改善箇所説明図

採血車のオルタネータ用ハーネスの配索が不適切なため、走行等の振動により、当該ハーネスが排気ガス再循環(EGR)クーラと接触することがある。そのため、そのままの状態で使用を続けると、当該ハーネスがショートし、最悪の場合、発火するおそれがある。

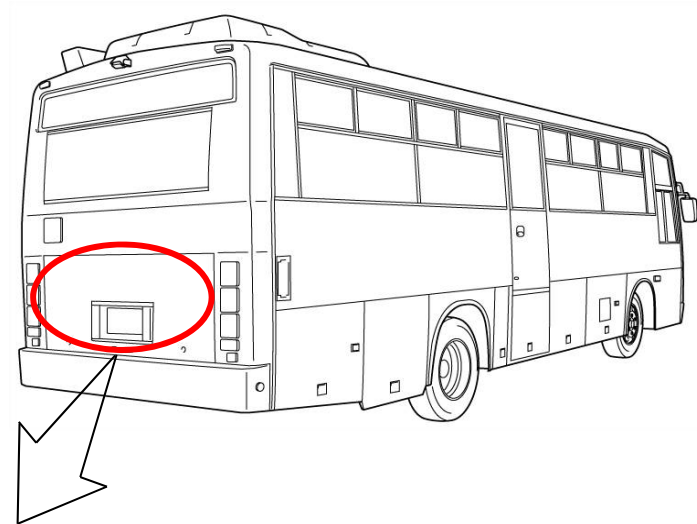
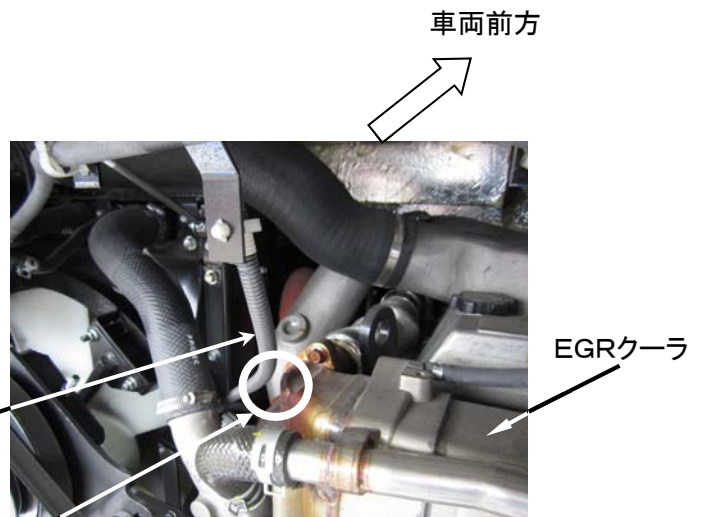
基準不適合発生箇所

全車両、当該ハーネスの配索を変更する。なお、ハーネスが損傷している場合は、補修を行う。

識別 : ネームプレートに黄色ペイントを塗布する。
